咨询处理 - 硬件咨询 #1774

软硬结合的相变测试系统-王云征

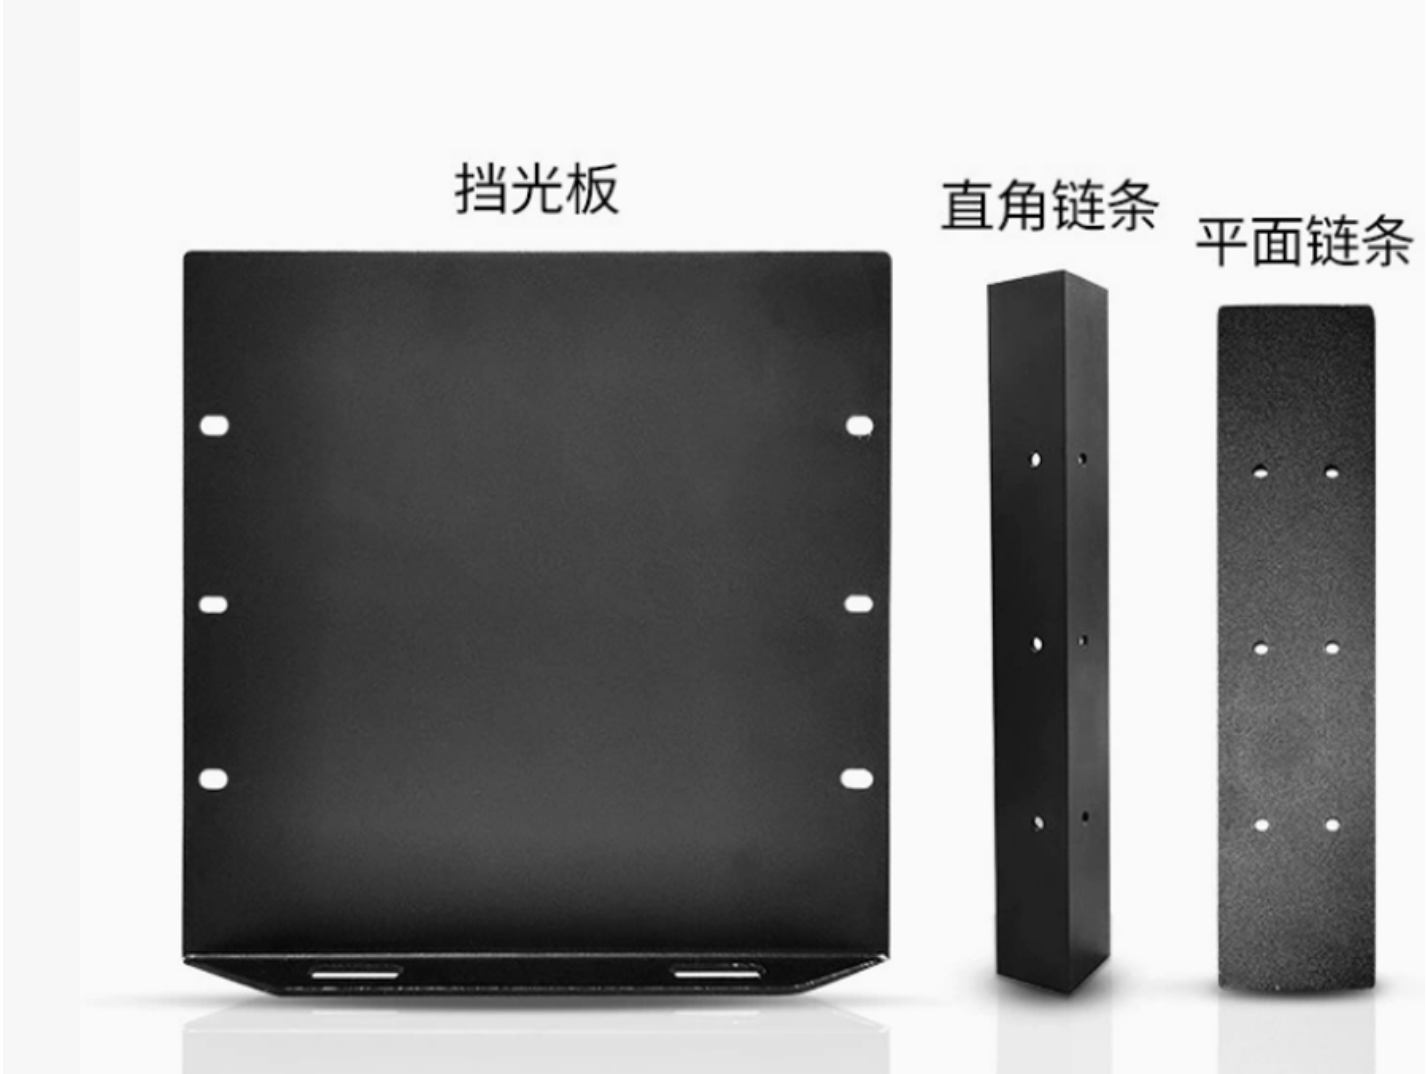
LOLSW3075 *5，麓邦 LSSL2 有吗？

麓邦LSSL2替代，1688成武鑫达机械制造有限公司，激光实验平台挡光板，规格高300长400。
这五个组装的话，还需要链条，如图所示，看链条还需要吗
挡光板，规格高300长400，成本单价109.5，运费5元
300高平面链接条，成本单价24.5
300高直角链接条，成本单价37.25

LOLSW3075，也是1688成武鑫达机械制造有限公司的，磁性激光防护挡板，型号XDZ-H300，成本单价144，有运费需上传商城，所以需要给我上传商城的价格

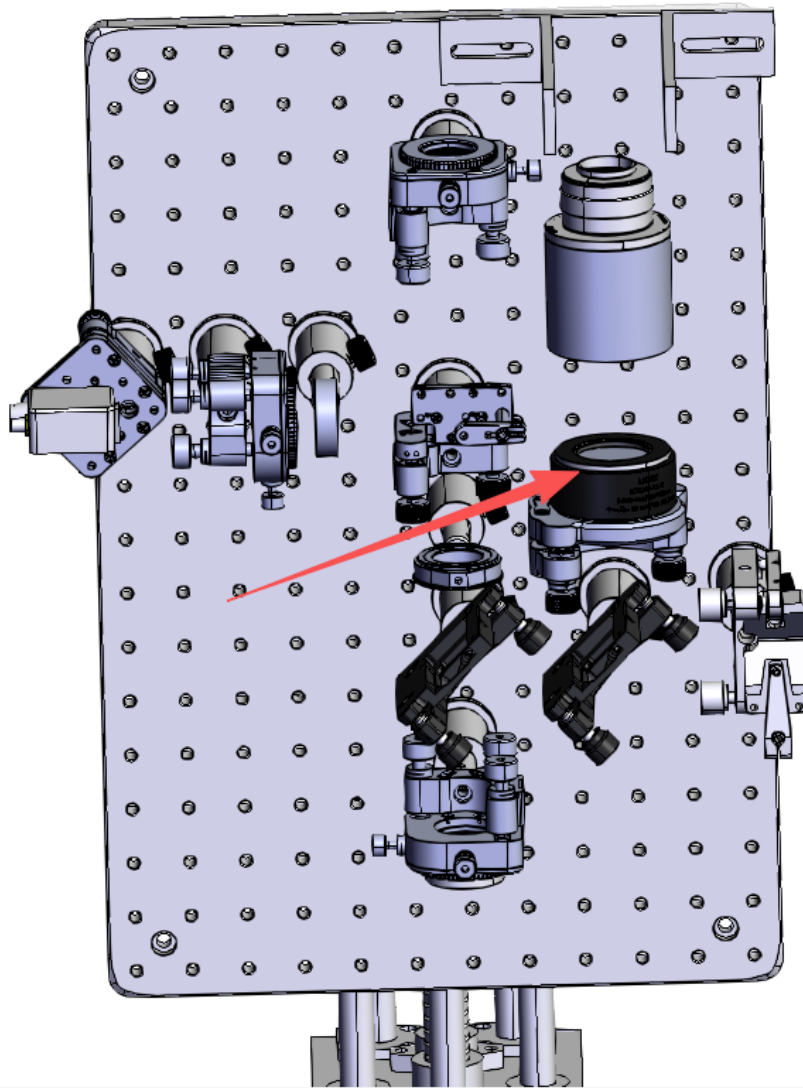
有以下疑问

- 1.LED和BS之间缺个L3放哪去了
- 2.原图显示Z stage是带着50X物镜走的，但是现在是Z stage带着整个上层光路走，这块确认过吗。似乎可行但最好确认下
- 3.俩物镜都是什么接口，能直接适配这里面固定它俩的镜架吗
- 4.PD2没看见固定方式
- 5.Filter2为啥用了个平移镜架
- 6.PCM没看见固定方式
- 7.CCD和BS之间也缺个透镜

- 1.这个是参考老师搭的装配体来的（装配体v1.html），他这个里面就没有L3
- 2.这个没确认
- 3.图中有设计SM1转W26转接件
- 4.PD2也是直接按老师搭的装配体的方式来的
- 5.也是直接按老师搭的装配体的方式来的
- 6.这版是先不考虑PCM固定来搭的
- 7.CCD和BS之间的镜片再透镜套筒里，见图片
